新旧対比表　　「附属施設物標準図集［車両用防護柵等偏］(平成 27 年 6 月)」　　H28 年 2 月 一部改定

図番	H27-車両用防護施設-23　　鋼製壁高欄詳細図（その 1）
H27.6

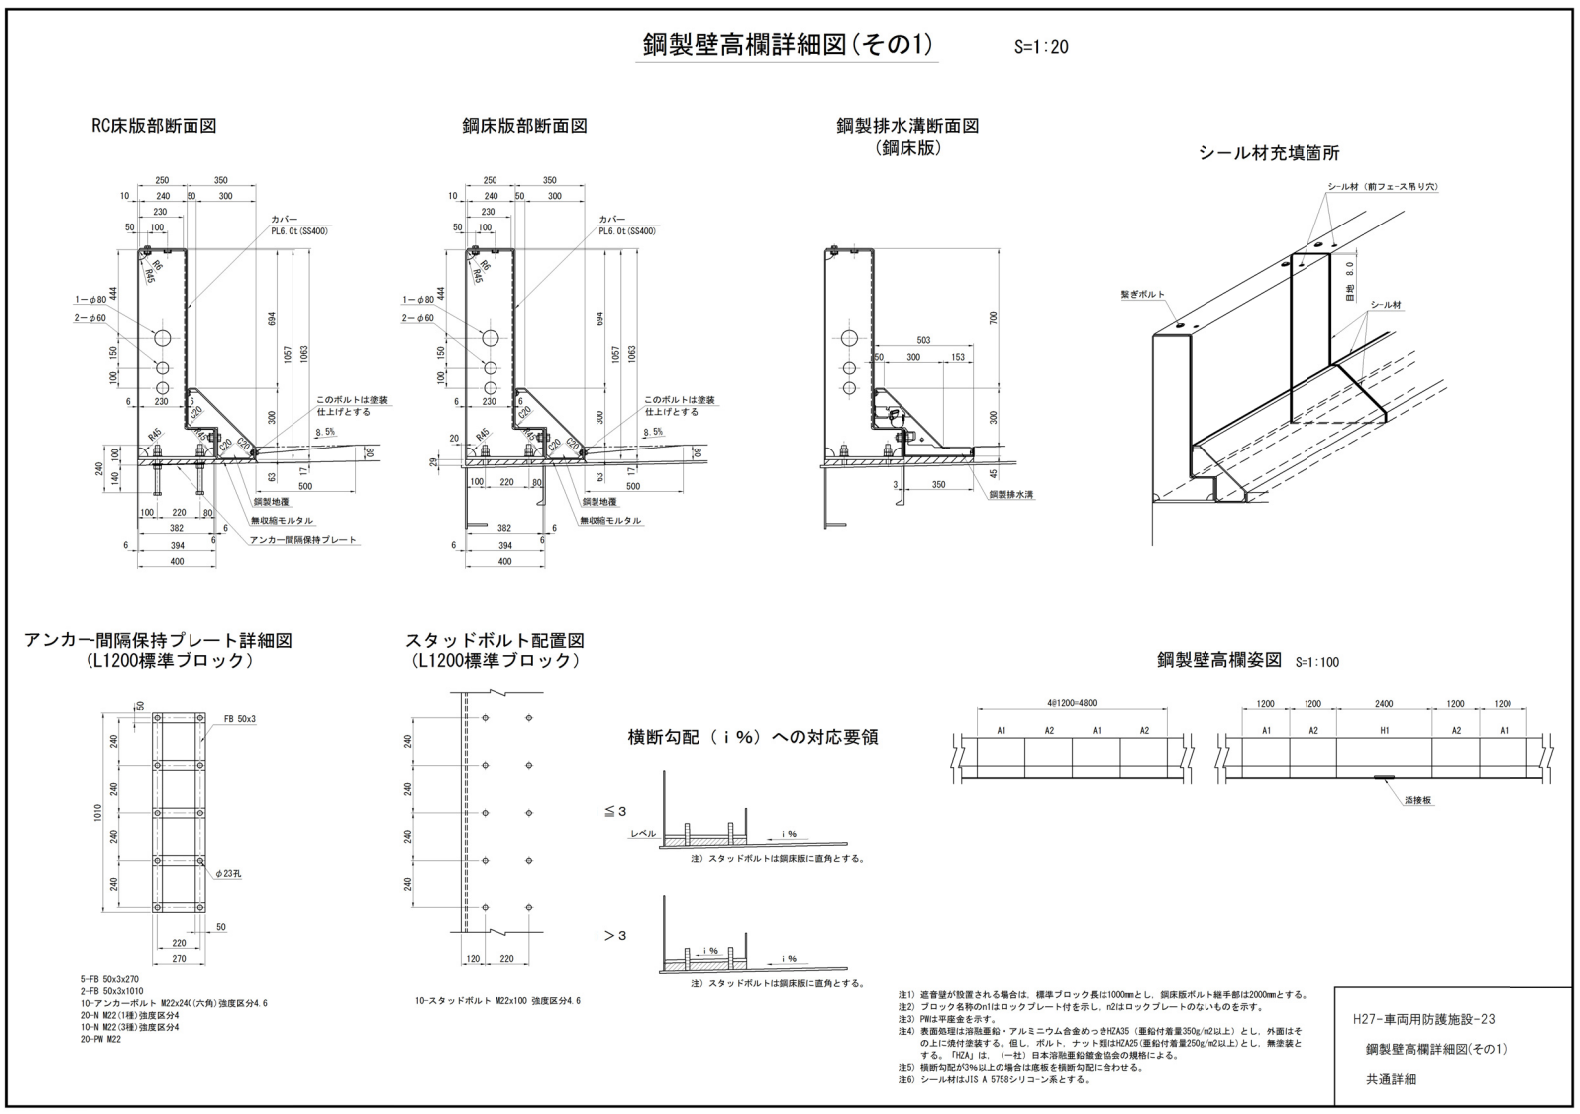
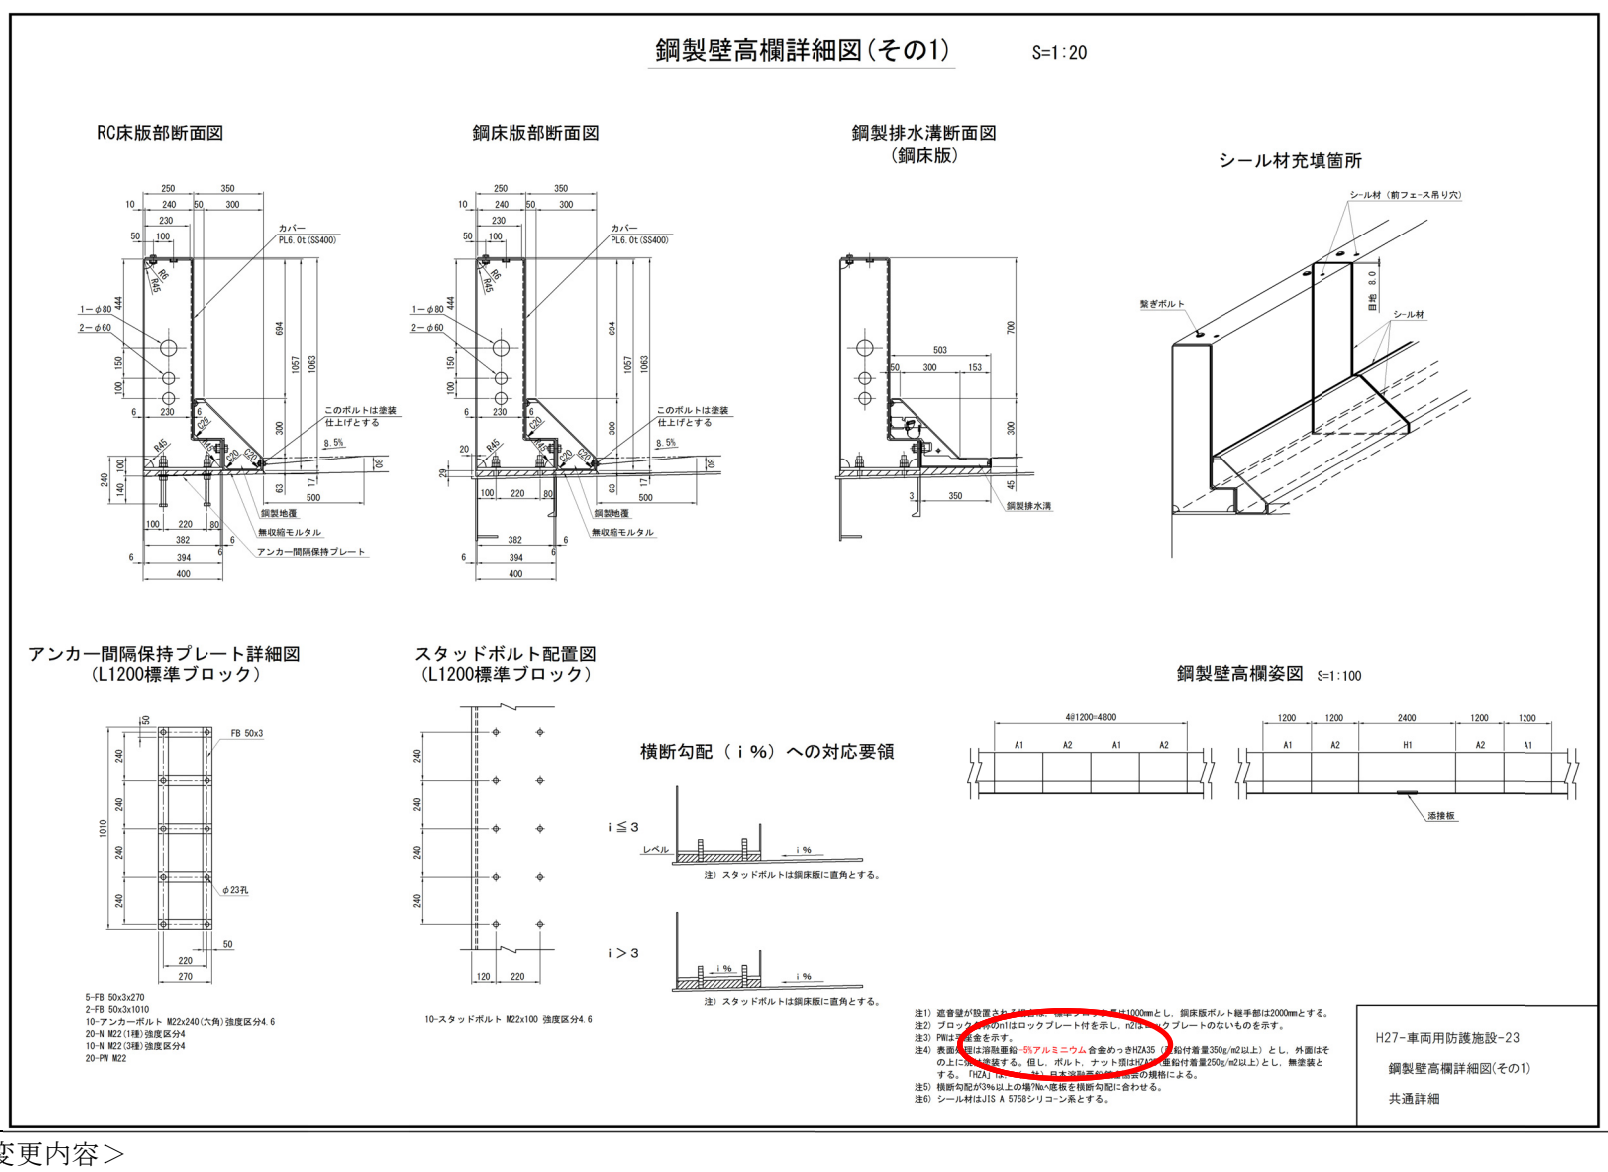
備考	＜変更内容＞ ・注４を変更。　　溶融亜鉛・アルミニウム合金めっき　→　溶融亜鉛-5%アルミニウム合金めっき

図番	H27-車両用防護施設-24　　鋼製壁高欄詳細図（その 2）

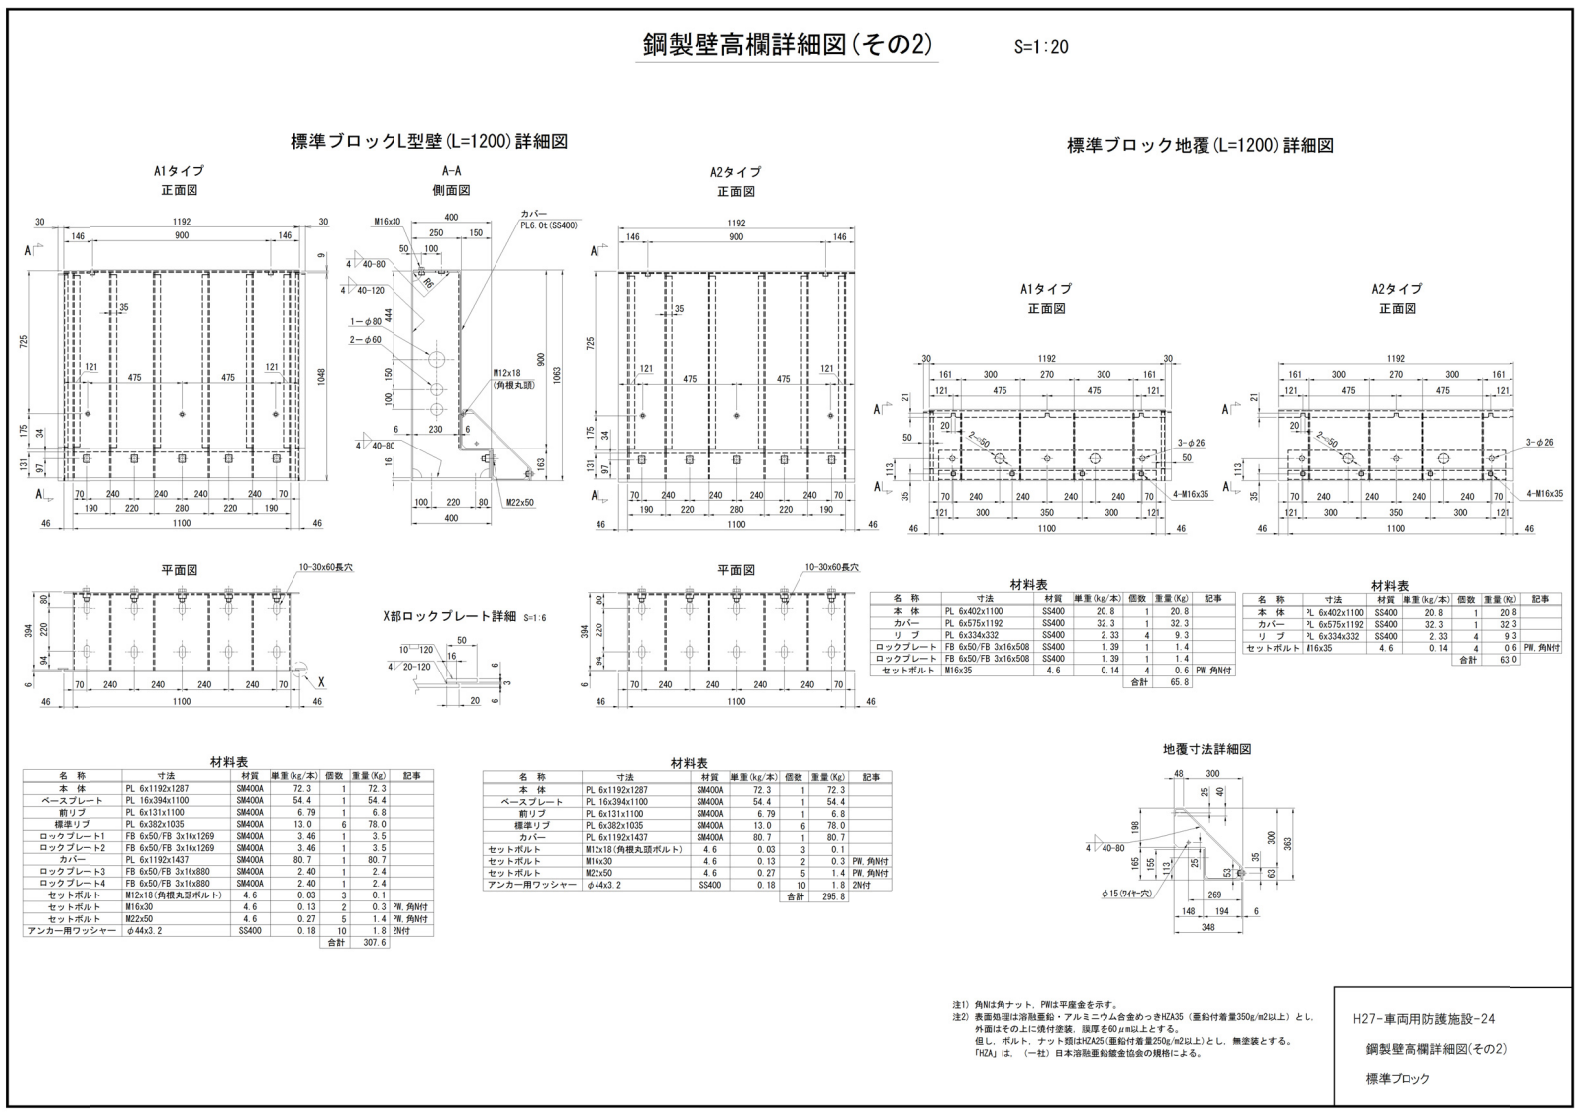
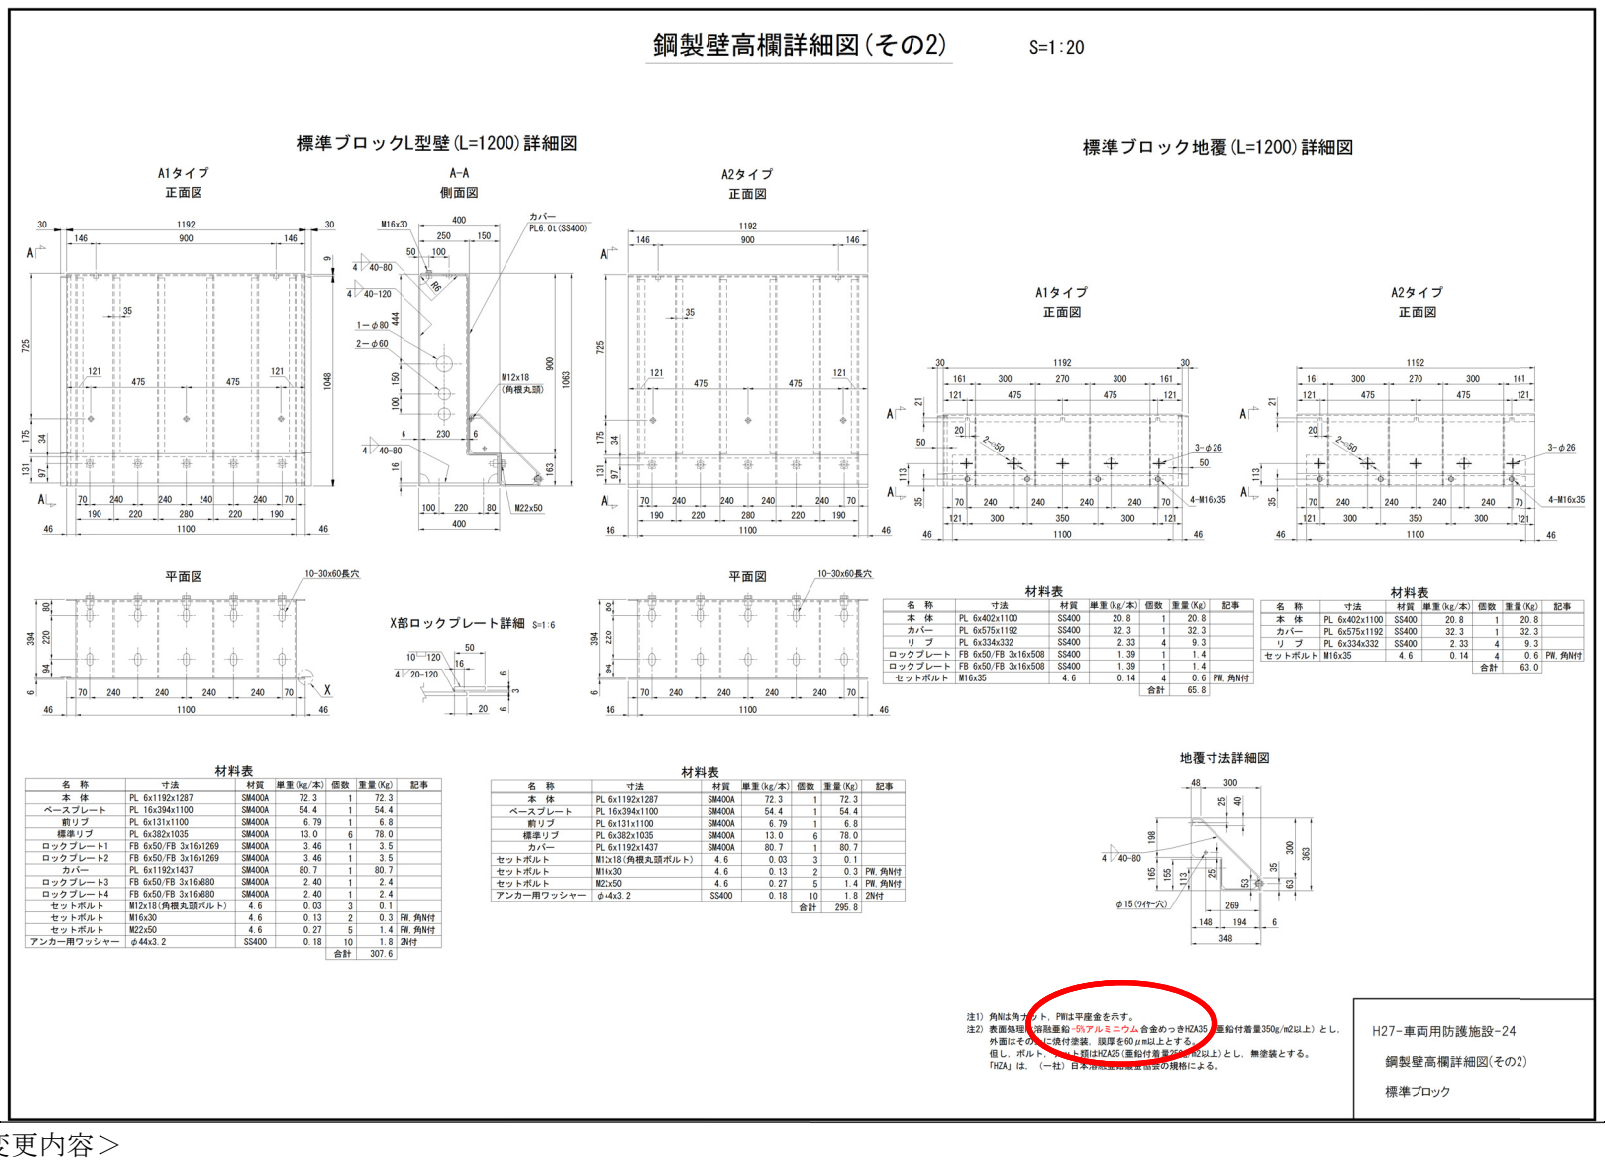
・注４を変更。　　溶融亜鉛・アルミニウム合金めっき　→　溶融亜鉛-5%アルミニウム合金めっき

図番	H27-車両用防護施設-25　　鋼製壁高欄詳細図（その 3）

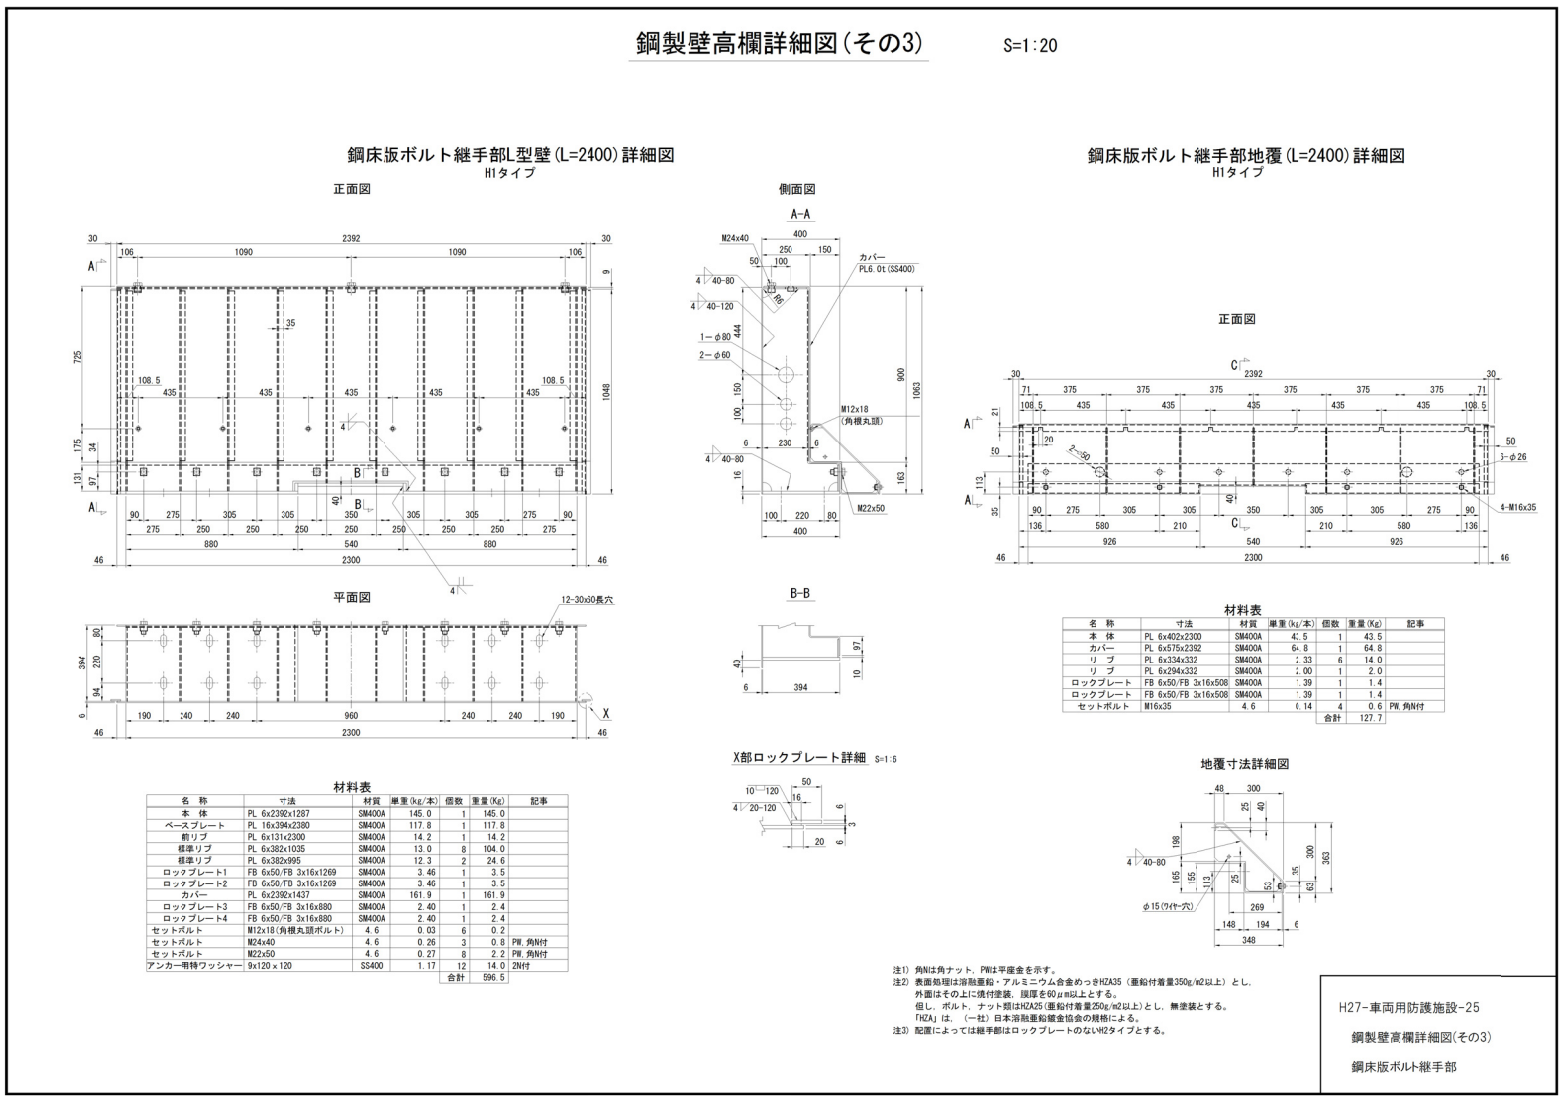
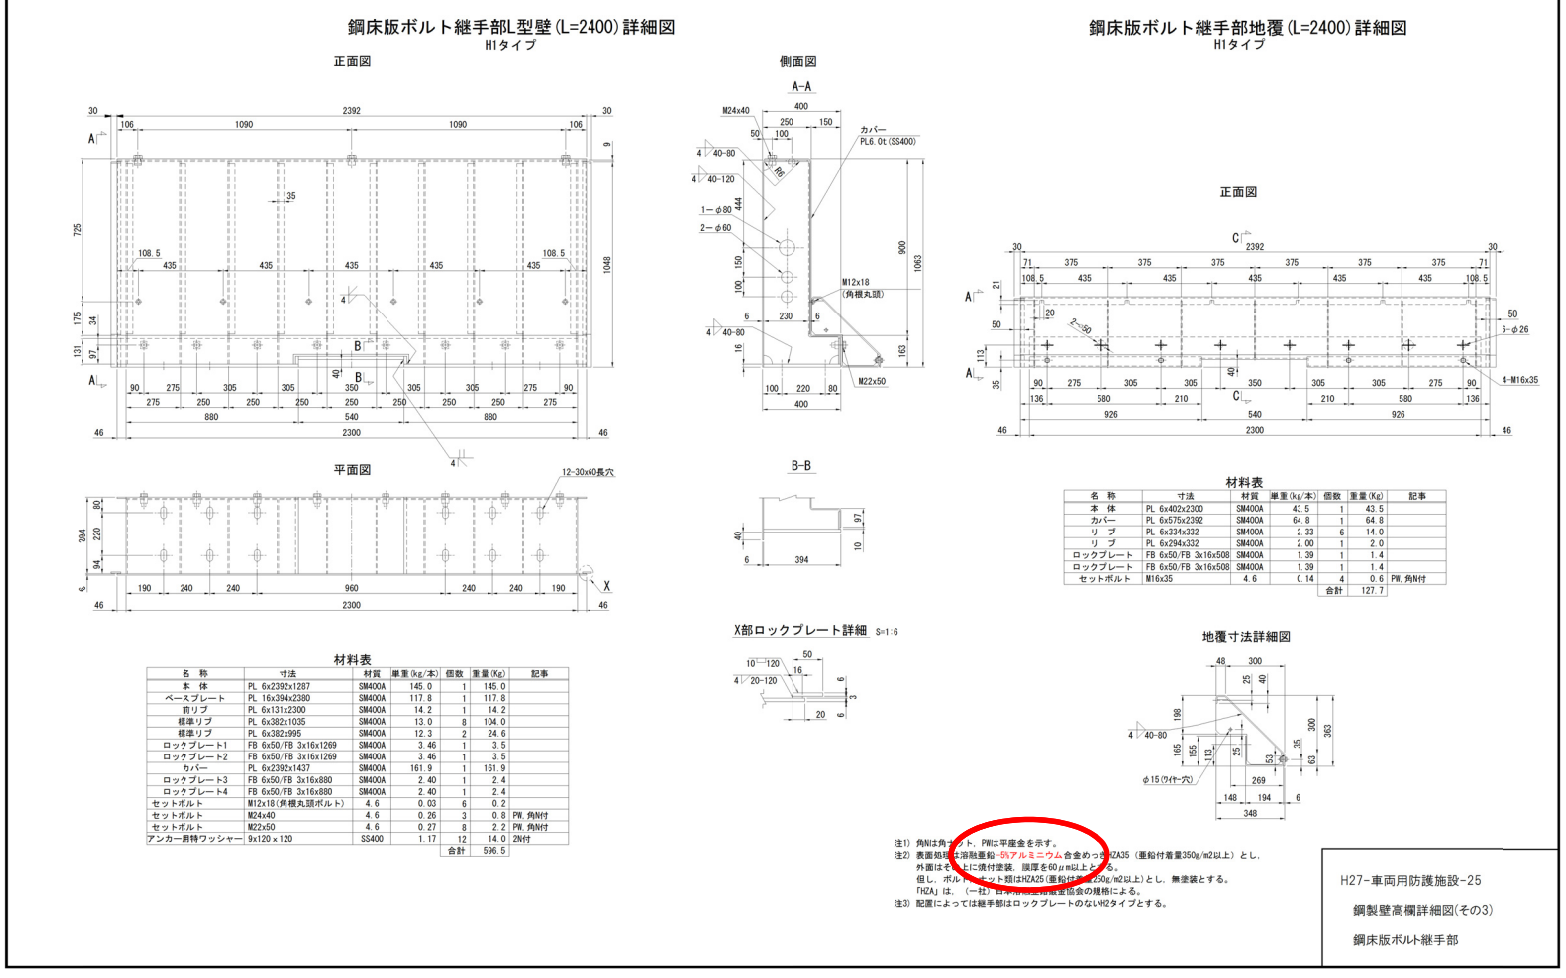
・注４を変更。　　溶融亜鉛・アルミニウム合金めっき　→　溶融亜鉛-5%アルミニウム合金めっき
